## 三菱エネルギー計測ユニット用小形表示ユニット(形名: EMU4-D65) 仕様変更のお知らせ

扱	A	日付	2016年10月	件名	三菱エネルギー計測ユニット用 小形表示ユニット (形名: EMU4-D65) 仕様変更のお知らせ
整理番号	山-1241		三菱電機(株)福山製作所

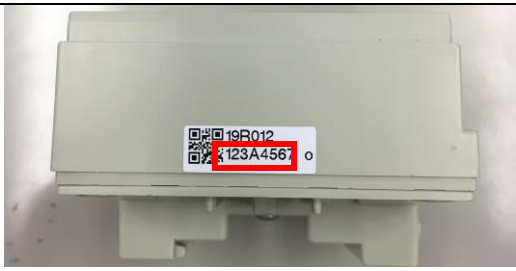
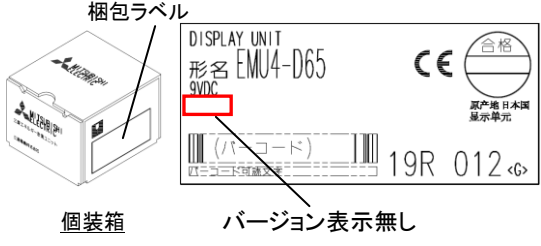
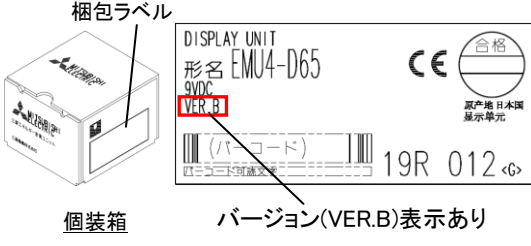
項目	変更前	変更後
製品バージョン	バージョン A	バージョン B
ソフトウェアバージョン	Ver.01.05	Ver.02.00
サポート端末	(1)エネルギー計測ユニット(EcoMonitorPlus) ①形名: EMU4-BM1-MB(電力計測経済品) ②形名: EMU4-HM1-MB(電力計測高機能品) ③形名: EMU4-LG1-MB(絶縁監視品) ④形名: EMU4-VA2(電力計測異電圧増設品) ⑤形名: EMU4-A2(電力計測同電圧増設品)	(1)エネルギー計測ユニット(EcoMonitorPlus) ①形名: EMU4-BM1-MB(電力計測経済品) ②形名: EMU4-HM1-MB(電力計測高機能品) ③形名: EMU4-LG1-MB(絶縁監視品) ④形名: EMU4-VA2(電力計測異電圧増設品) ⑤形名: EMU4-A2(電力計測同電圧増設品) ⑥形名: EMU4-AX4(アナログ入力ユニット) ⑦形名: EMU4-PX4(パルス入力ユニット)
	(2)エネルギー計測ユニット(EcoMonitorPro) (形名: EMU2)	(2)エネルギー計測ユニット(EcoMonitorPro) (形名: EMU2)
	(3)MDU ブレーカ用計測ユニット(形名: MDU2)	(3)MDU ブレーカ用計測ユニット(形名: MDU2)
外観 (左側面)	製造番号: ***A*** 	製造番号: ***B*** 
梱包ラベル (個装箱、集梱箱)	 個装箱      バージョン表示無し	 個装箱      バージョン(VER.B)表示あり
